Overzicht wijzigingen milieuluik PIV4

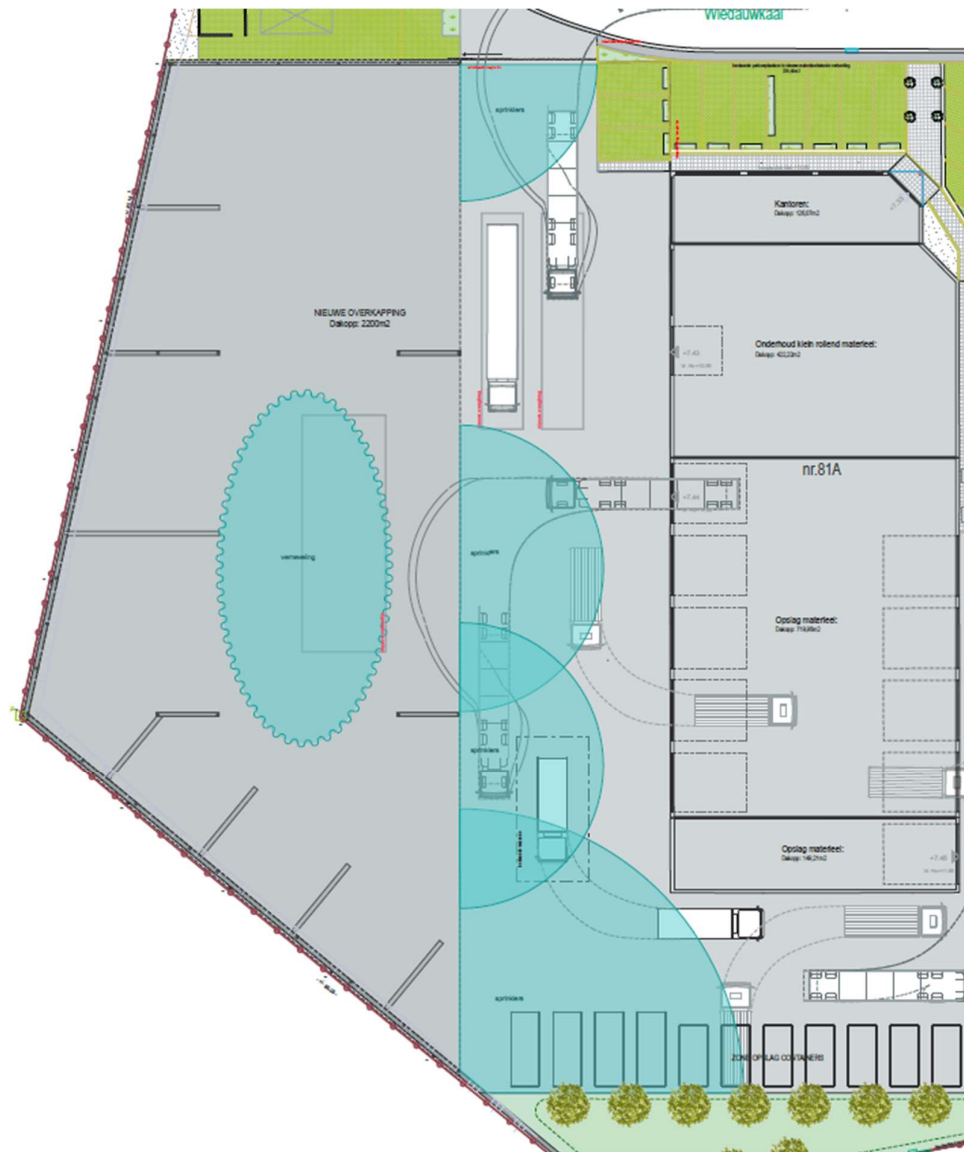
- Berekening debiet werd aangepast o.b.v. nieuwe oppervlakte verhardingen nieuwe inplanting
- De gasopslag werd ingetekend op het uitvoeringsplan. Er worden zowel gassen van groep 1 (acetyleen) als gassen van groep 3 (zuurstof) opgeslaan. Dit werd eveneens aangepast onder 'effecten op omgeving – zware ongevallen en rampen'

- Op het uitvoeringsplan werd verduidelijkt dat het terrein vooraan wel volledig voorzien is van een draadafsluiting/poort van 2 m hoog zodat het terrein volledig afgesloten kan worden voor onbevoegden (het terrein is ofwel afgeschermd door een 2 m hoge afsluiting/poort ivf door bedrijfsmuren (muur overkapping of muur naburig bedrijfsgebouw)

- Er werd navraag gedaan bij een gespecialiseerde firma (Spraystream) die ook al een installatie heeft geplaatst op een ander vestiging van Duran.
 - ➔ De rijweg wordt vochtig gehouden met sprinkler systemen in de zomer om opwaaiend stof tegen te gaan (4 sprinklers, verbruik spinklersysteem $11\text{m}^3/\text{uur}$), op droge dagen (vooral in de periode maart-september) zal de installatie gemiddeld een uur/dag worden gebruikt (niet aan een stuk, maar een paar keer op- en aanleggen), Op basis van de neerslagcijfers kan er van uitgegaan worden dat dit gedurende een 100-tal dagen per jaar zal gebruikt worden → $1100\text{ m}^3/\text{jaar}$

- ➔ Onder de overkapping zal gebruik gemaakt worden van verneveling tijdens het gebruik van de sorteerlijn of om de opslag voldoende vochtig te houden op droge dagen. Het verbruik van de installatie zal gemiddeld rond de $0,4\text{ m}^3/\text{uur}$ liggen. Uitgaande van een 4-tal uur per dag in gebruik tijdens sorteeractiviteiten (312 werkdagen/jaar) → $499,2\text{ m}^3/\text{jaar}$

- ➔ Er kan gebruikt gemaakt worden van het hemelwater uit de ondergrondse nieuw te voorziene buffervoorziening. Op basis van de aangesloten dakoppervlakte (2200 m^2) is er jaarlijks een $1760\text{ m}^3/\text{jaar}$ ($2200\text{m}^2 \times 0,8\text{m}^3/\text{m}^2/\text{jaar}$) hemelwater beschikbaar. Indien er geen hemelwater beschikbaar zou zijn, kan omgeschakeld worden naar leidingwater. Op het rioleringsplan werd een aanzuigleiding voorzien voor het hergebruik. Op het uitvoeringsplan werden de verneveling en sprinklers weergegeven.
